# Projet de terminal maritime d'exportation de grains de La Coop fédérée, Anse au Foulon, Port de Québec

Évaluation des effets environnementaux bonifiée (ÉEE bonifiée)

Rapport final - Rev 02  
Ref. Interne 650754

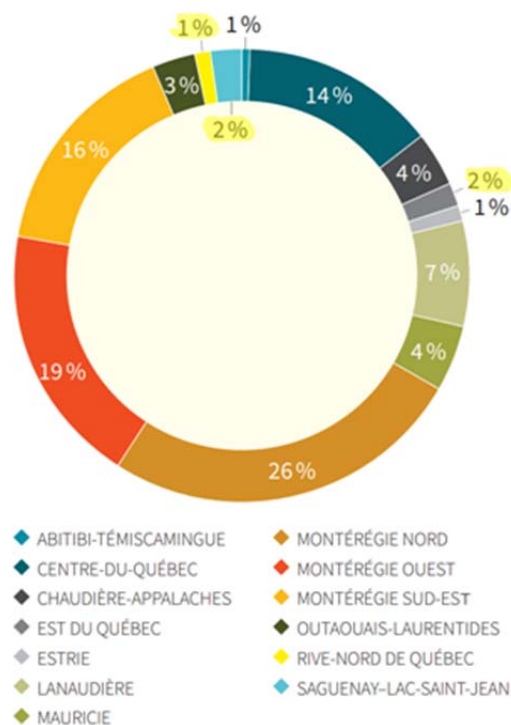
**QC-33 Comment s'assurer que les camions arriveront en provenance des ponts et repartiront vers les ponts? Est-ce que des camions pourraient arriver de la Côte de Beaupré et du Saguenay? Si oui, ils prendraient quels chemins? Même chose pour les trains; ils arriveraient d'où et repartiraient vers quelles directions?**

RQC-33 La première raison pour laquelle les camions arriveront de l'ouest et repartiront vers les ponts est que les marchés de provenance des grains sont principalement situés à l'ouest du site, comme le montre la figure ci-dessous, tirée du rapport annuel des producteurs de grains du Québec<sup>1</sup>. On voit que seulement 3 régions de provenance, pour un total de 5 % du volume commercialisé, sont situées de telle sorte que le trajet routier le plus court pourrait traverser la ville de Québec. Pour ce 5 % de volume qui pourrait potentiellement provenir de ces régions ainsi que pour **l'ensemble des transporteurs** qui livreront des marchandises, une directive aux camionneurs pour contourner la ville sera émise afin d'utiliser exclusivement la voie d'accès par le Boulevard Champlain depuis l'ouest.
